Allegato 2)

**TAVOLO TEMATICO n. 3
Struttura Tecnico-Implantistica
CONTRIBUTO ARPA PUGLIA**

Figura 2. Ortofoto: localizzazione impianti AIA rispetto alle aree della carta CNAPI

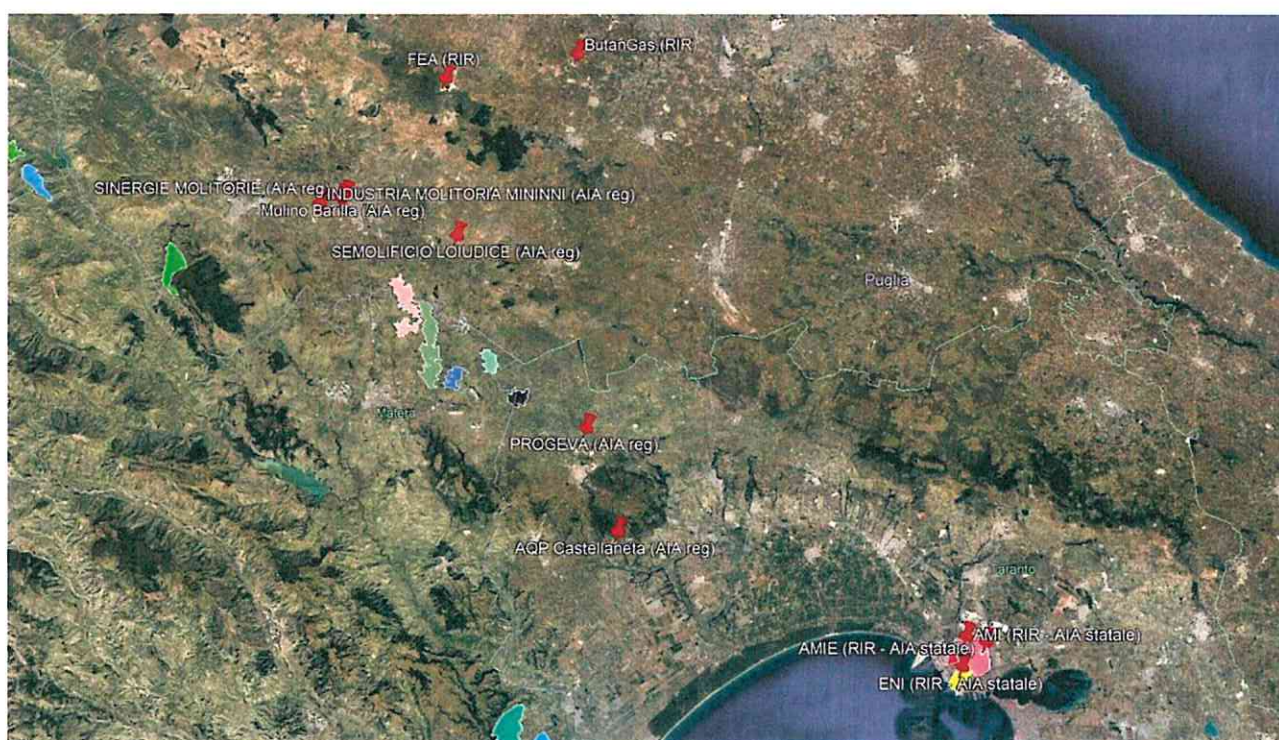
Come riportato nella tabella soprastante, vi sono n.4 attività AIA regionale presenti nel Comune di Altamura (BA) e n. 1 attività presente nel Comune di Laterza (TA) (Cfr. Figura 2).

Dalla geolocalizzazione di dette attività, si evince che lo stabilimento più vicino all'area codificata TA_MT 17 risulta essere l'impianto di Progeva S.r.l. ubicato nel Comune di Laterza distante circa 5,0 Km.

In conclusione, alla luce di quanto rappresentato, si rileva che tale criterio di approfondimento applicato alla presenza di installazioni AIA non comporterebbe l'esclusione di nessuna delle aree individuate nella CNAPI ubicate nel territorio regionale pugliese.
